No. 855-0202

サドル「MT、MPシリーズ」一部変更のお知らせ

MT, MPサドル マイナーチェンジ詳細

2.ウレタン車輪変更

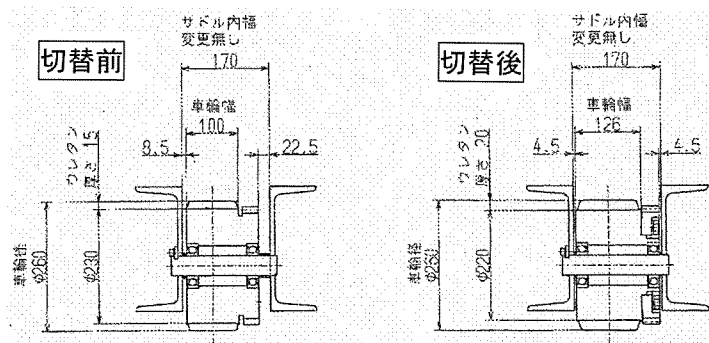
◎車輪幅及び厚みアップ・・・ウレタン車輪交換のみは互換性ない為、従来タイプの部品を購入

3.サスペンションのピニオン軸径サイズアップ

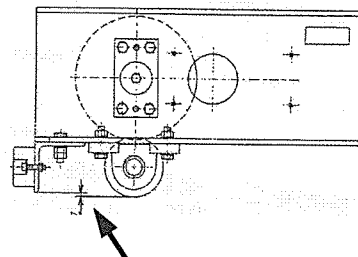
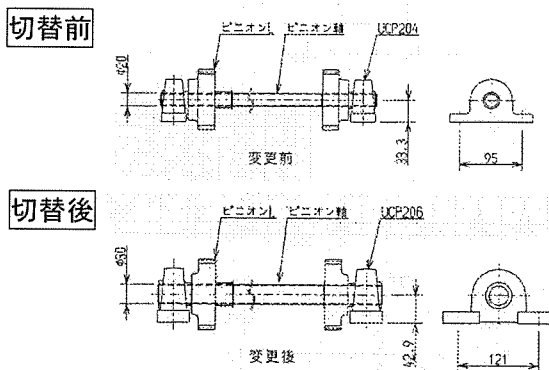
◎モジュール、歯数、ピローブロックの変更・・・互換性ない為、従来タイプの部品を購入

※ストッパー支えより大きくなる為、組立時注意

4.改良有無の識別

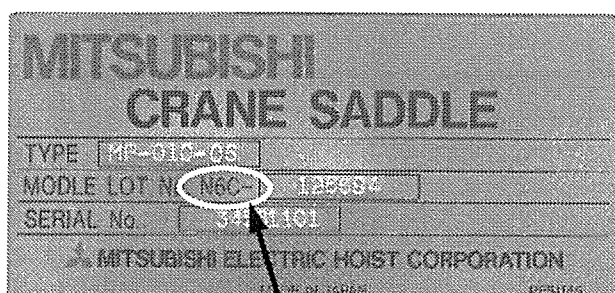
※“N6D”に変更

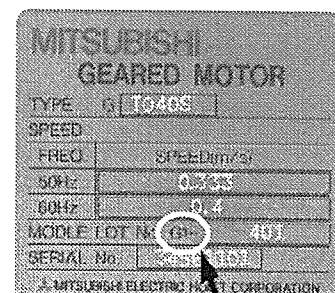
※“G1D”に変更
